答复: 90467-05171 No.20 シングル段取り加工位置の件

模具标准名称:模具定位

定位柱标准

标准书NO:2015-0014

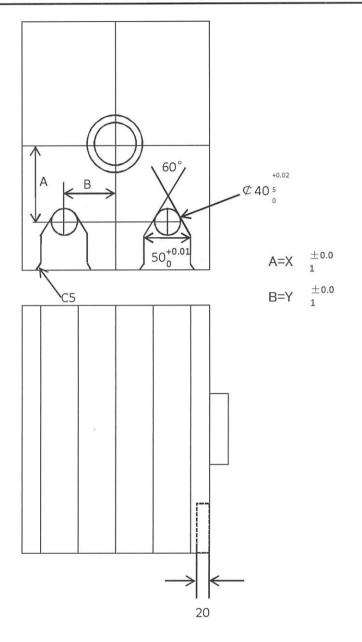
- ①全ての金型に実施するか。
 ※依頼があった場合のみ加工するか。
- ②どの仕様(汎用50t、100t・・・など)でも同じ位置か。

- ③成形機側の位置決めピン突き出し量は何mmですか? ※深さ20mmで成形機側よりプラスとなっているか。
- ④型サイズ要因で一部エッジとなる場合、加工が必要ですか? ※そのままで問題ないか、面取り等が必要か。

- ⇒全ての金型です。
- ②どの仕様(汎用50t、100t・・・など)でも同じ位置か。
- ⇒成形機変わる時シングル段取り位置も変わります.
- ▶添付資料にご参考して下さい。
- ③成形機側の位置決めピン突き出し量は何mmですか? ※深さ20mmで成形機側よりプラスとなっているか。
- ⇒成形機側の位置決めピン突き出し量は19mmです。
- ▶添付資料にご参考して下さい。
- ④型サイズ要因で一部エッジとなる場合、加工が必要ですか? ※そのままで問題ないか、面取り等が必要か。
- ⇒栗ちゃんのセンスでやっても良いよ。これは標準まだ出来てないから。
- ▶ しかし、面取りが必要です。たとえば金型確認する時私の手を怪我したら、栗ちゃんの責任になりますよ。
